## Bescheid

**über die Änderung  
der allgemeinen bauaufsichtlichen  
Zulassung vom**

**Z-19.17-1536**

**Rohrabschottung "PROMASTOP-UniCollar"  
der Feuerwiderstandsklasse R 90 nach DIN 4102-11**

Anlage A1  
zum Änderungsbescheid  
vom 25.07.2008  
zur Zulassung  
Nr. Z-19.17-1536  
vom 02.01.2008

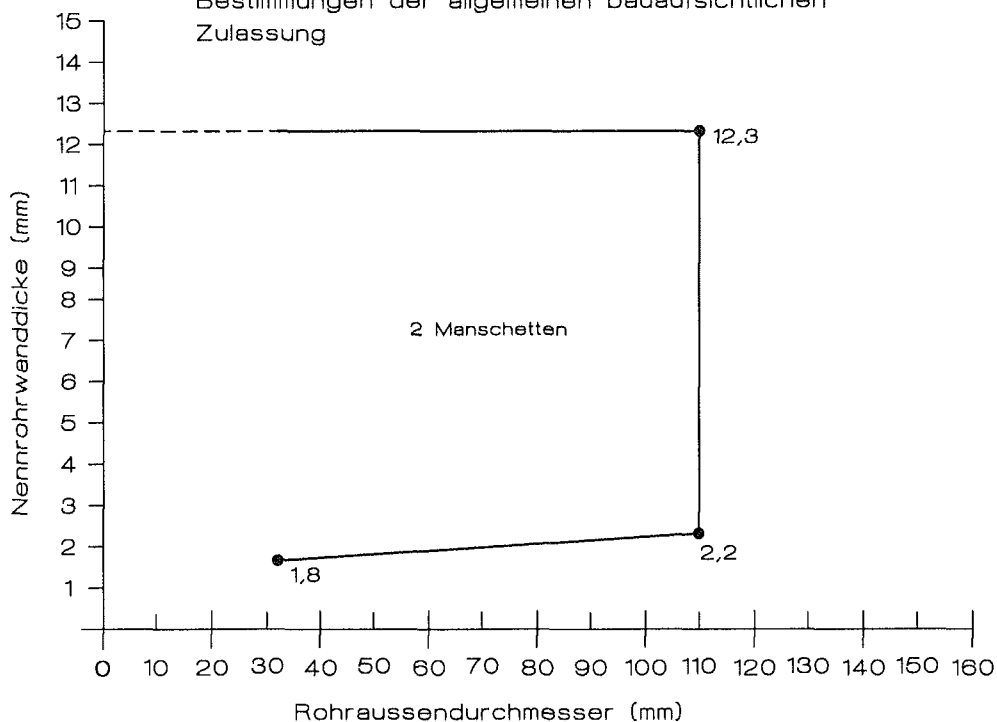
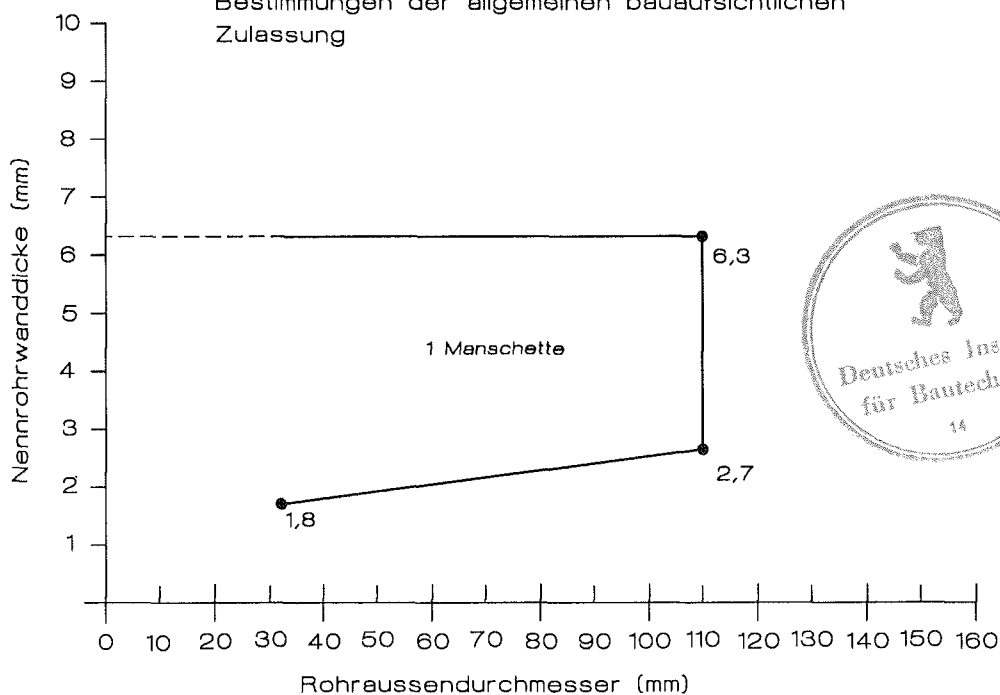
Die Anlage 31 der allgemeinen bauaufsichtlichen Zulassung wird ersetzt durch die Anlage Ä1 dieses Bescheids.

Anlage A2  
zum Änderungsbescheid  
vom 25.07.2008  
zur Zulassung  
Nr. Z-19.17-1536  
vom 02.01.2008

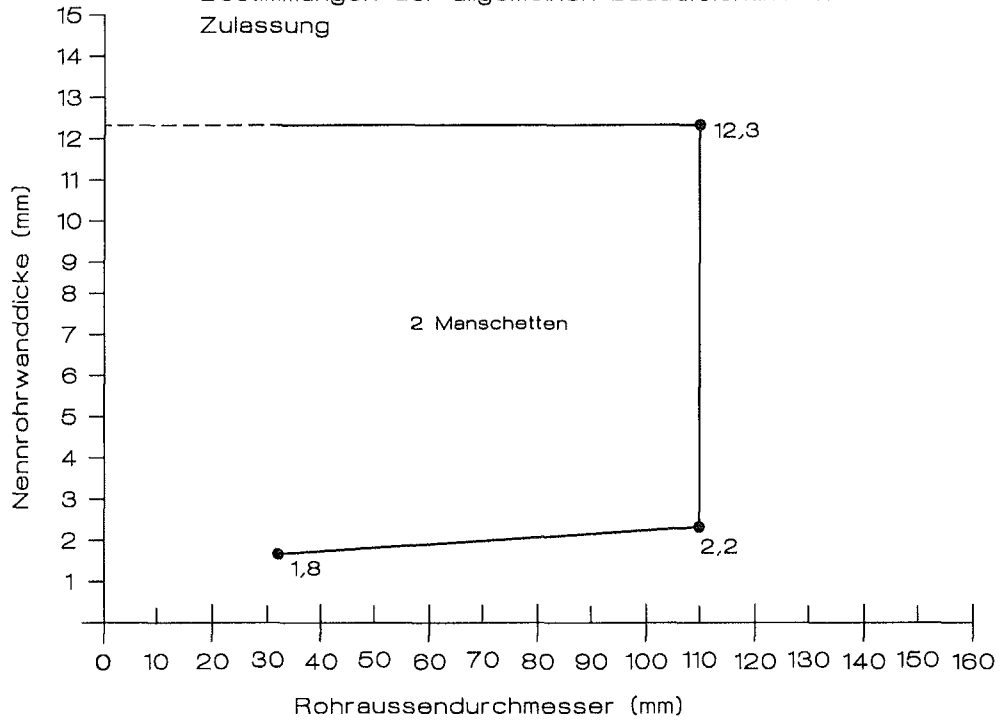
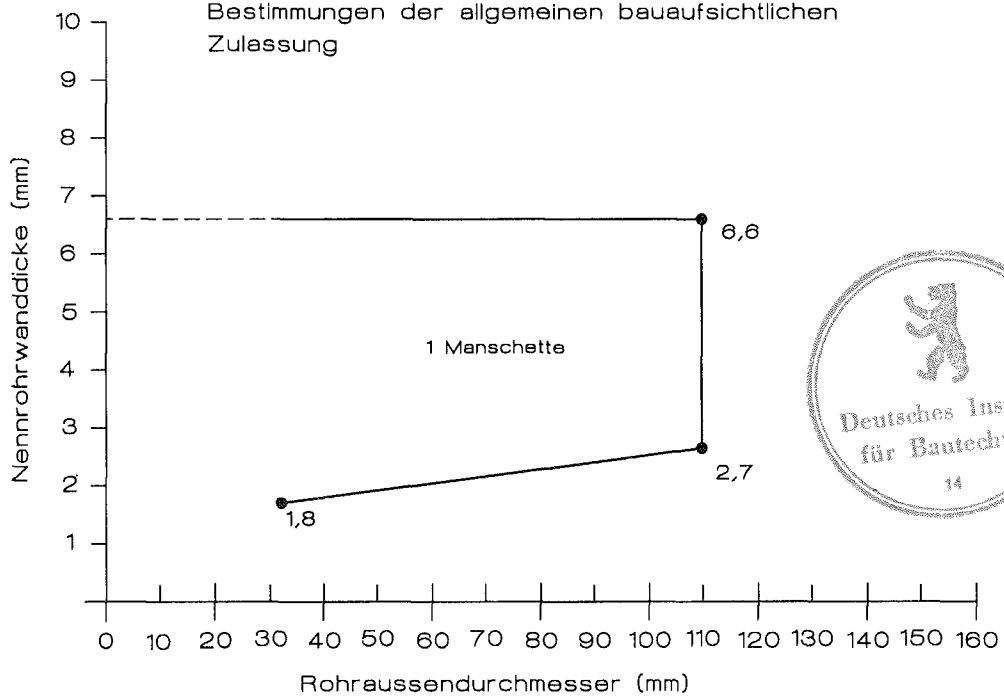
Die Anlage 40 der allgemeinen bauaufsichtlichen Zulassung wird ersetzt durch die Anlage Ä2 dieses Bescheids.
